710 - INSP
 ISO/IEC 17020
 Origineel verslag

Controlebezoek - Periodiek [Hfst 6.5]

Verslagnummer: 6/20052026/59251/69457/1

Inspectie adres: Laarnesteenweg 55, 9230

image Bord 1

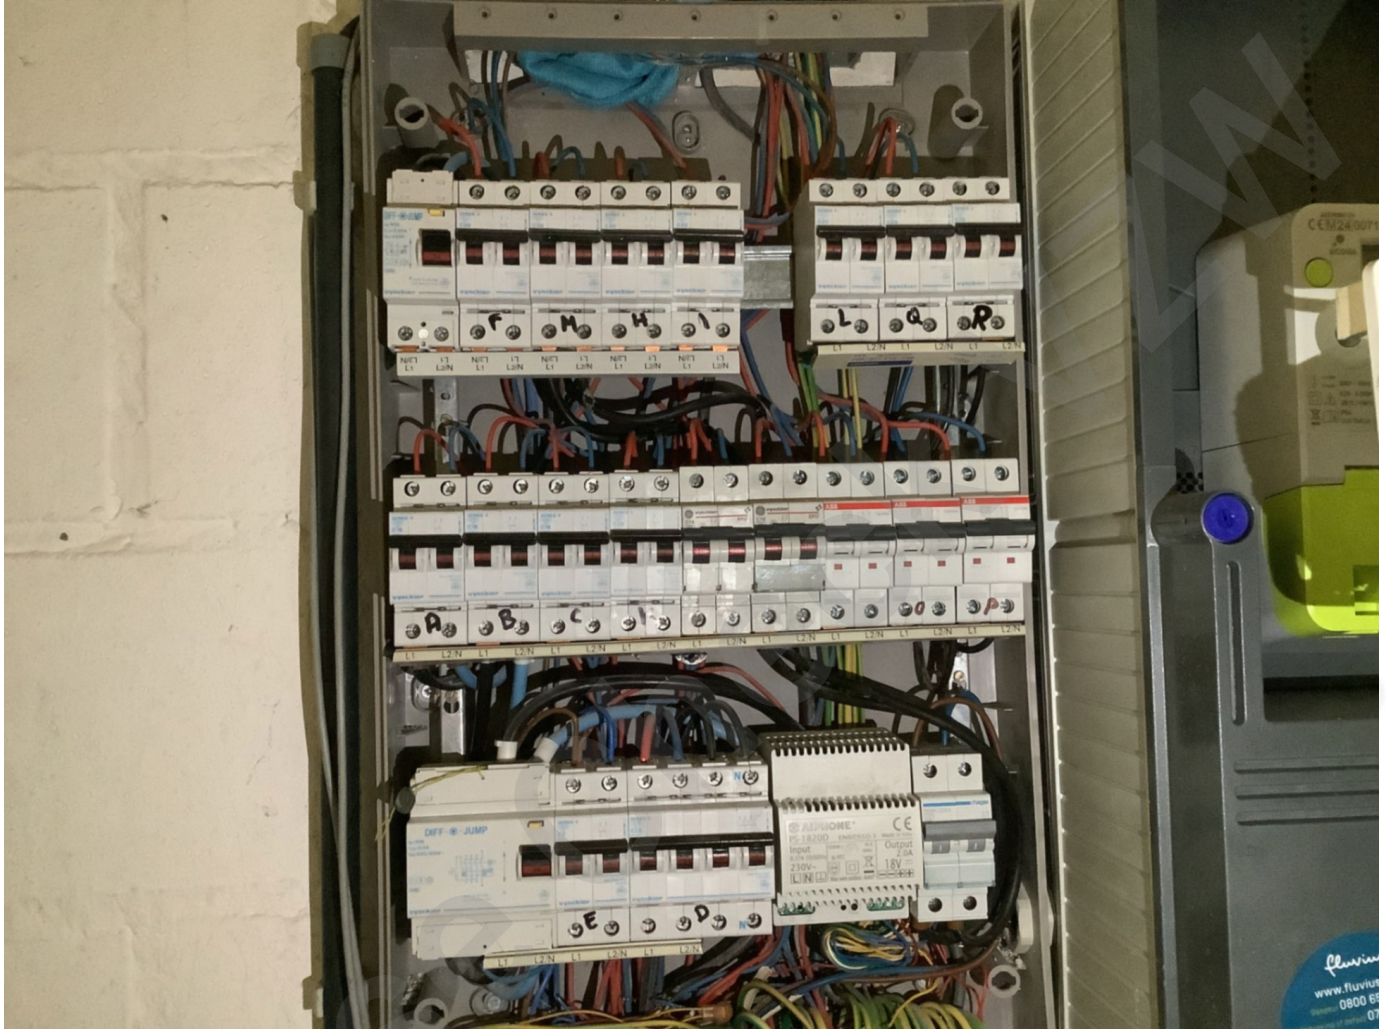
- De nominale stroom van de differentieelstroombeschermingsinrichting is niet aangepast aan de maatregelen van de overbelasting. - oAfd 5.3.5.3; oAfd 5.3.5.5

Extra opmerking: 50A voedings, diffs 40A

- Het eendraadschema en situatieplan komen niet overeen met de werkelijkheid. - Afd.3.1.2

Extra opmerking: Oa. Kring S staat op plan als reserve 20A, in werkelijkheid 25A met een toestel op aangesloten. Wasmachine&droogkast volgens plan apart, in werkelijkheid op 1 kring met dubbel stopcontact...

- Er ontbreken afdekplaatjes in het elektrisch bord. - Afd 5.2.6; oAfd 4.2.2.3
